Planfeststellungsverfahren 380-kV-Leistung Kreis Segeberg-Raum Lübeck (LH-13-328) Kreis Segeberg – Raum Lübeck LH-13-328, Ostküstenleitung Abschnitt 1 hier: 1. Planänderung

Nachstehend nehmen wir wie folgt Stellung zu den von der Vorhabenträgerin TenneT TSO GmbH (im Folgenden: TenneT oder Vorhabenträgerin) vorgelegten Planfeststellungsunterlagen für den Neubau der 380-kV-Leitung Kreis Segeberg – Raum Lübeck, LH-13-328 Ostküstenleitung Abschnitt 1, 1. Änderung (im Folgenden: Planänderung).

Abbildung 11: Erdkabelvariante im Bereich der 2. Flächennutzungsplanänderung der Gemeinde Henstedt-Ulzburg

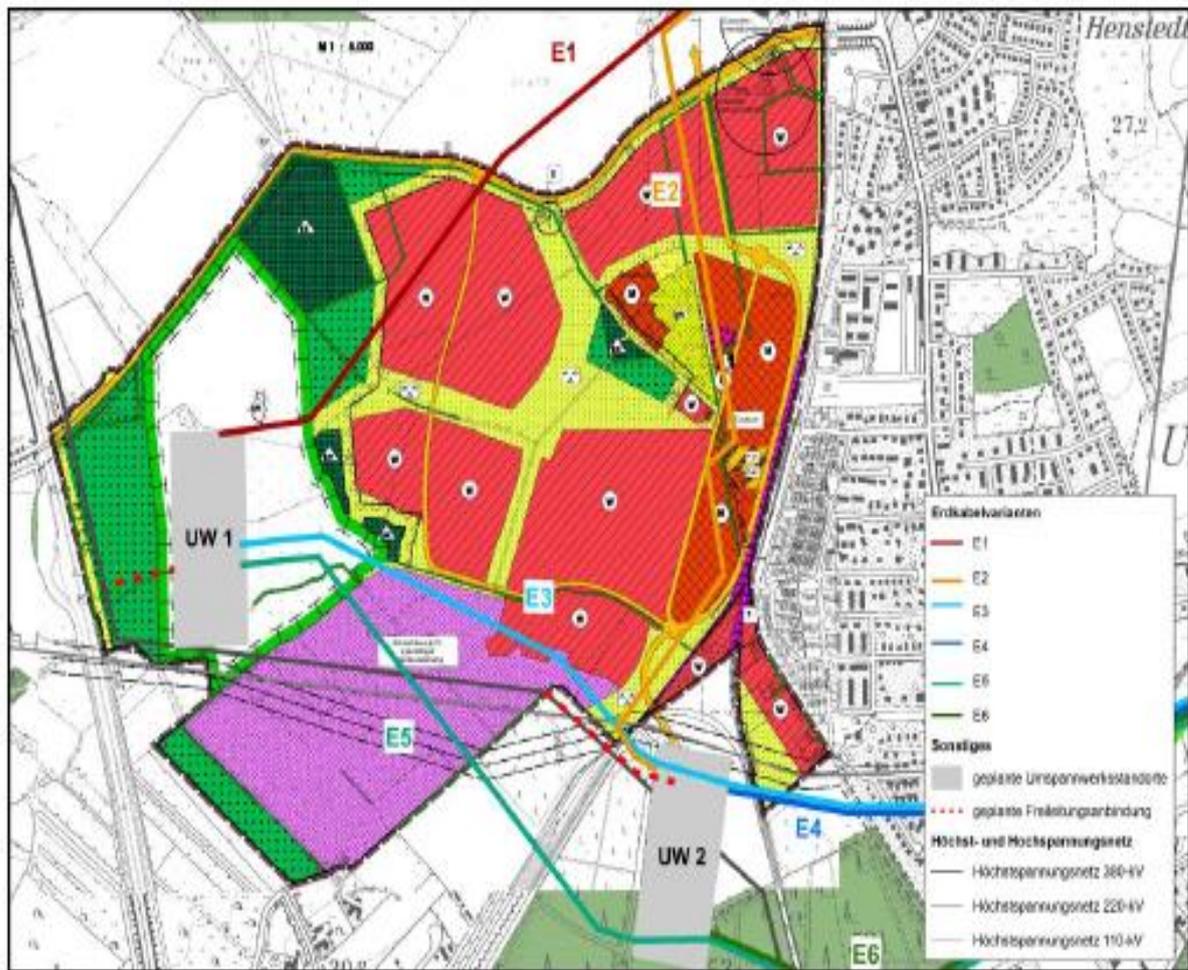
Der Flächennutzungsplan weist für den Bereich des Erdkabels Flächen für Wald, Flächen für die Landwirtschaft sowie Wohnbauflächen aus.

Durch das geplante Erdkabel (Bauabschnitt km 0 + 000 –km 0+865) gehen der Gemeinde 57 Grundstücke bzw. 131 Einwohner verloren.

Zudem wird die infrastrukturelle Anbindung dieses Gebietes durch das geplante Erdkabel gekappt. Auch dieser Umstand führt letztlich zu einem erheblichen Planerfordernis.
